**COMMUNE DE PARDIES
(PYRENEES ATLANTIQUES)**

MODIFICATION DU P.L.U.

**PIECE 1
NOTIFICATION DU PROJET AUX PPA, AVIS REÇU ET ANALYSE DES AVIS**

JUILLET 2021

Figure n°2 : Règlements graphiques avant et après la modification simplifiée (source : notice de présentation p, 10)

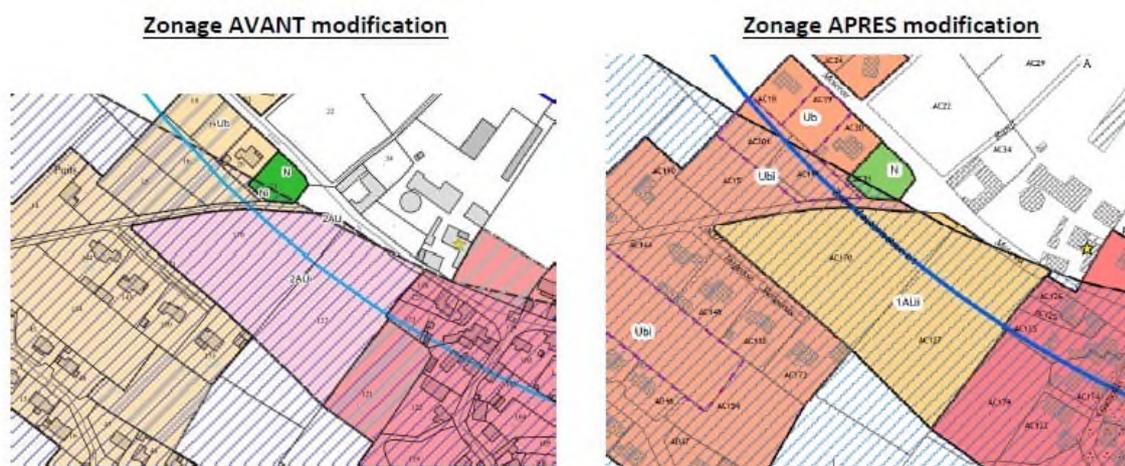
- le reclassement de la zone 2AUi (urbanisable à long terme), située chemin de Loungagne/rue Charles Moureu et d'une superficie d'environ 1,51 ha, en zone 1AUi (urbanisable à court terme) ;

- la création d'une orientation d'aménagement et de programmation (OAP) pour le nouveau secteur en 1AUi ;
- le reclassement de la zone 1AUi, située dans le secteur du stade, en zone Ubi (urbaine construite) ;
- l'ajustement du règlement écrit et graphique consécutif à ces reclassements.

Figure n°4 : schéma de l'OAP de la zone 2AUi (source : p.54 notice complémentaire)

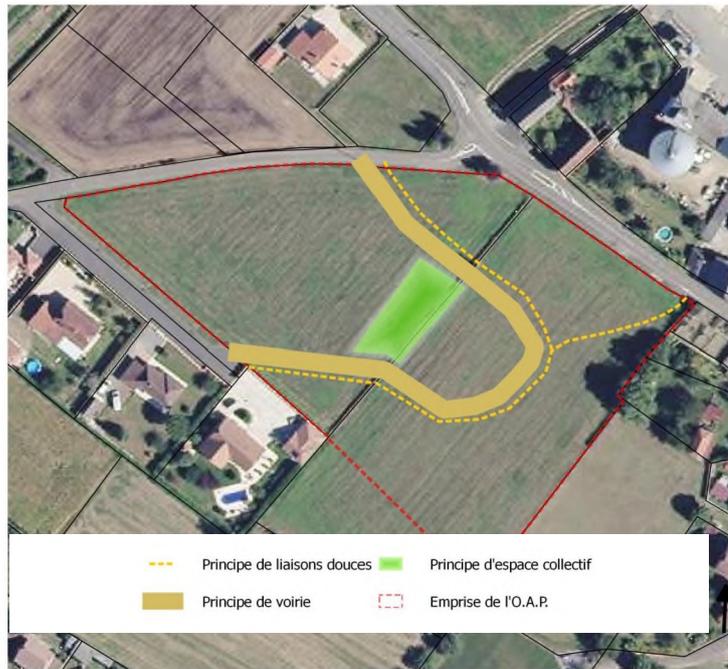
Une OAP est proposée, avec un objectif de densité minimale de 15 logements par hectare (figure n°4 ci-dessous). Elle prévoit la création d'une voie traversante afin de relier les deux accès au secteur, ainsi qu'une liaison douce et un espace collectif d'un minimum de 10 % de l'assiette du projet.

Ce secteur se situe dans la trame verte et bleue (TVB) caractérisée au PLU. Il est identifié en tant que corridor écologique (figure n°5 ci-dessous) permettant de maintenir une connexion écologique entre le bocage humide de l'entre-deux rivières (entre la Baïse et la Baysère) et les espaces agricoles des communes limitrophes (Noguères et Mourenx). Le dossier indique néanmoins dans l'analyse des incidences que cette modification n'a pas pour effet de fragmenter de manière importante les habitats naturels terrestres.
